改善箇所説明図③

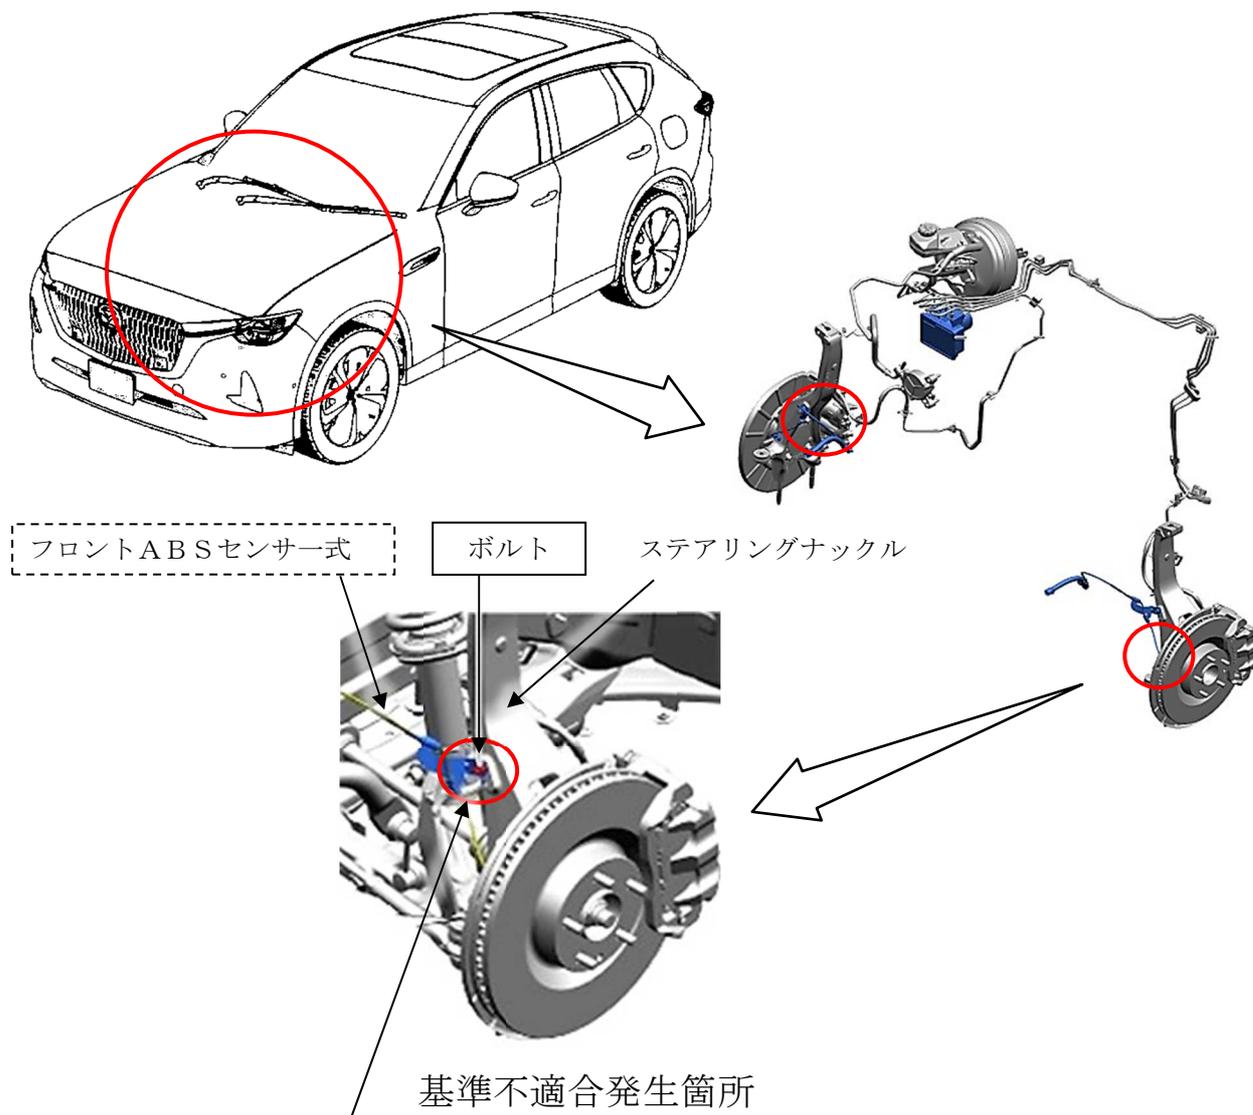
フロントABSセンサにおいて、車両組立工程の組付け作業が不適切なため、ステアリングナックルにハーネスを固定するブラケットを締結するボルトが規定トルクで締め付けられていないものがある。そのため、そのまま使用を続けるとボルトが外れ、最悪の場合、ハーネスがタイヤ等に干渉することで損傷し、ABS警告灯およびTCS/DSC表示灯が点灯し、EPB表示灯が点滅すると共に、ABS、TCS、DSCおよびEPBの作動が停止し、さらに先進安全運転支援システムも停止するおそれがある。

全車両、当該ボルトの状態を点検し、規定トルクで締め付けを行う。また、ボルトが脱落していた場合は、フロントABSセンサー式を新品と交換し、新品のボルトを取付ける。

識別：左リヤドア・ロアヒンジ取付けボルト(下側)の頭に黄ペンを塗布する。

- 注) は、点検し締め付ける部品を示す。
 は、ボルトが脱落している場合に交換する部品を示す。
